「ファイバユニット 薄型タイプ」仕様変更のご案内

ファイバユニット 薄型タイプ　E-MSMT15ZR
https://jp.misumi-ec.com/vona2/detail/110311097729/

2. 仕様変更箇所

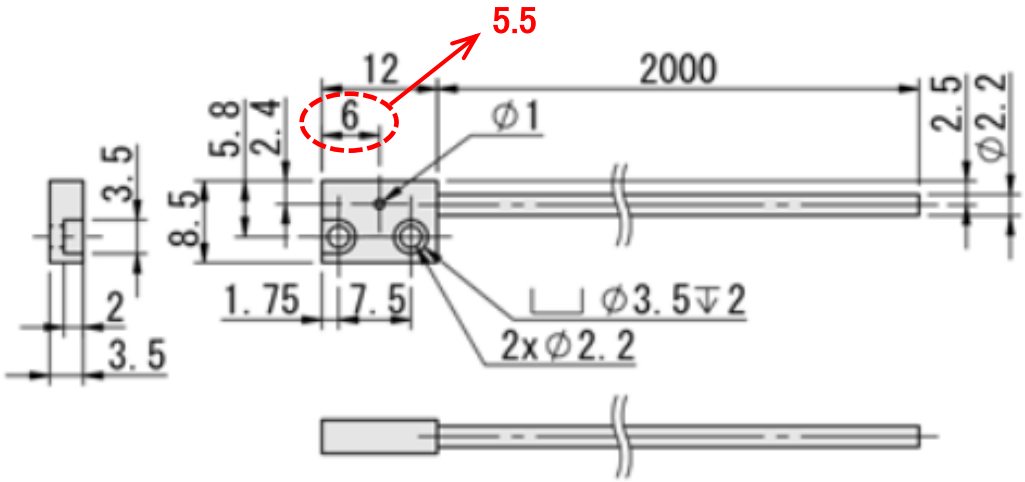
外形から光軸までの寸法を 6mm から 5.5mm へ変更いたします。
カタログ記載内容に誤りがあったため、正確な寸法値を反映いたしました。

カタログ誤表記のため、発売当初（25 年 4 月）から上記の寸法値となります。
